Alteração óptica e técnica Polia 532 0410 20

Fabricante:	Mercedes, Setra
Modelos:	Mercedes Citaro Conecto Travego Setra ComfortClass
Motor:	12.0 Liter / 185 - 310 kW Mercedes OM 457.942 OM 457.934 OM 457.940 OM 457.936 OM 457.938 Setra OM 457.941 OM 457.944
Referências originais:	Mercedes A 000 550 13 33
Nº de artigo::	532 0410 20

INA 0033

Figura 1: 532 0410 20 - modelo anterior

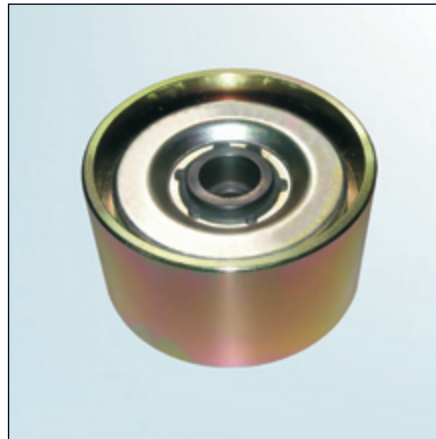
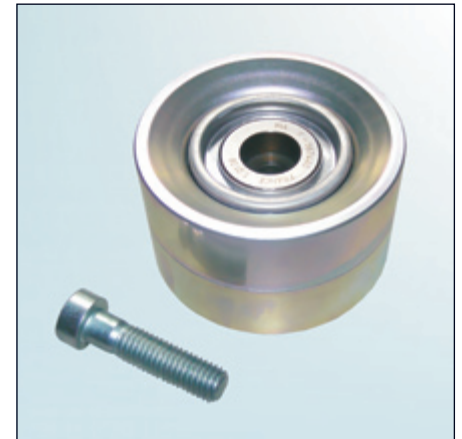
Graças ao aperfeiçoamento contínuo dos nossos produtos, a polia com o número de artigo 532 0410 20 foi modificada. A informação do Serviço mostra as características ópticas do modelo existente até agora e do novo modelo.

Além da alteração do modo de produção, a nova polia caracteriza-se por um peso inferior (657 g em comparação com os 966 g da polia anterior).

A nova versão também é fornecida com um parafuso M10x40 (ver a figura 2). Este substitui o parafuso M10x35 com o qual a polia fornecida até agora era fixada (ver a figura 1).
